RELATÓRIO DE VISITA TÉCNICA
3ª DELEGACIA REGIONAL DE POLÍCIA DE BLUMENAU
(SCC 3543/2023)

No dia 16 de Março de 2023 foi realizada uma vistoria com a finalidade de analisar as condições físicas de acessibilidade das instalações da **3ª Delegacia Regional de Polícia de Blumenau**, localizada na Rua Humberto de Campos, 242, Velha, Blumenau – SC, CEP 89036-050, via solicitação de processo SGPE SCC 3543/2023.

Foto 16

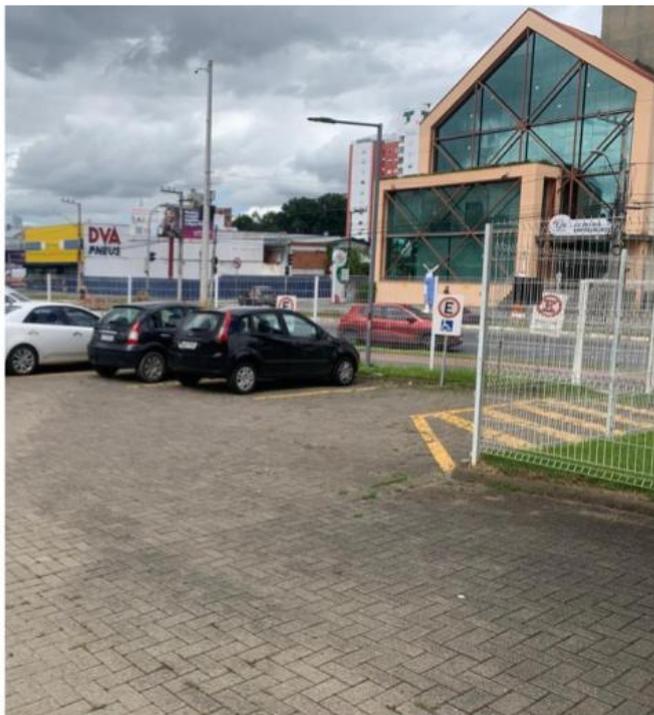
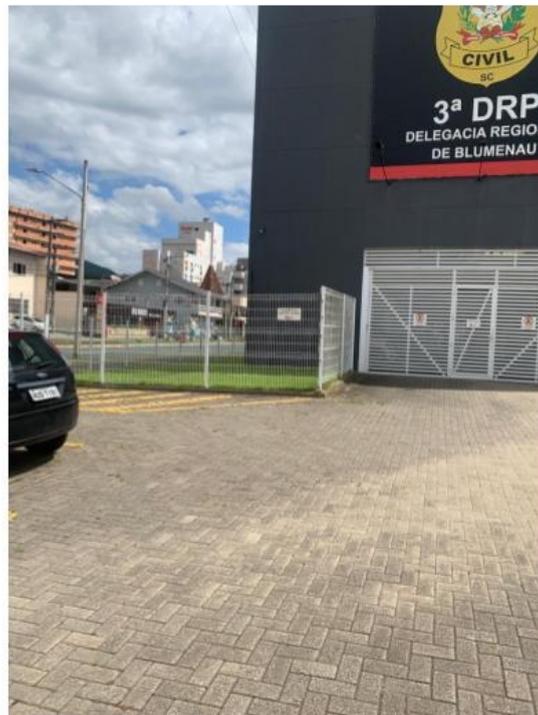
Localização: Estacionamento

Inconformidades:

- Não há rota acessível interligando as vagas reservada para idosos e pessoas com deficiência ao interior da edificação;
- O portão de passagem de pedestre para o acesso a calçada não possui rampa acessível de ultrapassagem;
- As vagas não possuem sinalização horizontal de identificação;
- A sinalização vertical não atende a normativa;
- O portão de acesso a garagem interior não possui alarme que informe a manobra de saída dos veículos.

Referência: NBR 9050/2015 - seção 5.6.4.2, 6.2.4 e 6.2.5

Foto 18

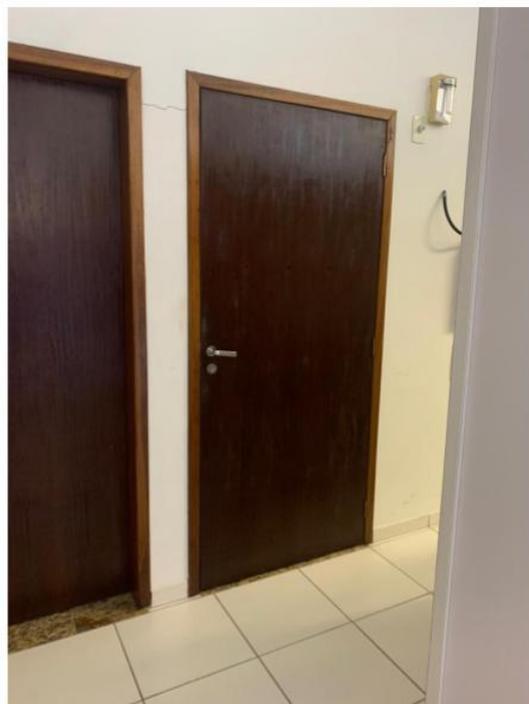
Localização: Sanitário acessível do segundo pavimento

Inconformidades:

- Não há símbolo Internacional de Acesso (S.I.A.) na porta do sanitário;
- Não há rota acessível indicando o acesso ao sanitário;
- Não há puxadores externos e internos na porta de entrada do sanitário;
- Porta não possui sinalização visual e tátil;
- Sistema de travamento de porta inadequado;
- Porta não possui faixa de proteção com material resistente a impactos;
- Bacia sanitária com altura abaixo do estabelecido pela normativa;
- Barras de apoio horizontal não estão de acordo com a normativa;
- Não há barra de apoio vertical na bacia sanitária;
- Não há barras de apoios no lavatório;
- Não há dispositivo de emergência a uma altura de 0,40m do piso;
- Porta papel higiênico não atende a normativa devido sua configuração;

Referências: NBR 9050/2015 - seções 7.7.2.1, 7.7.2.4.2, 7.7.2.2.2, 7.7.2.2.1, 7.8.1, 7.7.2.3.1, 7.4.2.2, 7.8, 7.6.3 e 7.11
